改善箇所説明図

基準不適合の内容：

図：左ハンドル車

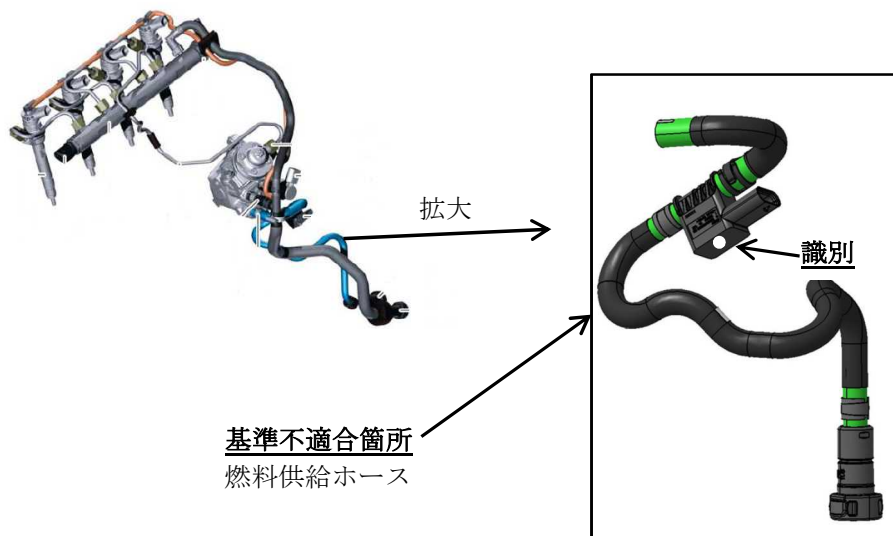
ディーゼルエンジンの燃料装置において、燃料供給ホースの製造が不適切なため、ホースの厚みが均一でないものがある。そのため、燃料の圧力の変動によって燃料供給ホースが損傷し、最悪の場合、燃料が漏れるおそれがある。

全車両、燃料供給ホースを良品と交換する。

識別：当該ホースのセンサー部に白ペンを塗布する。
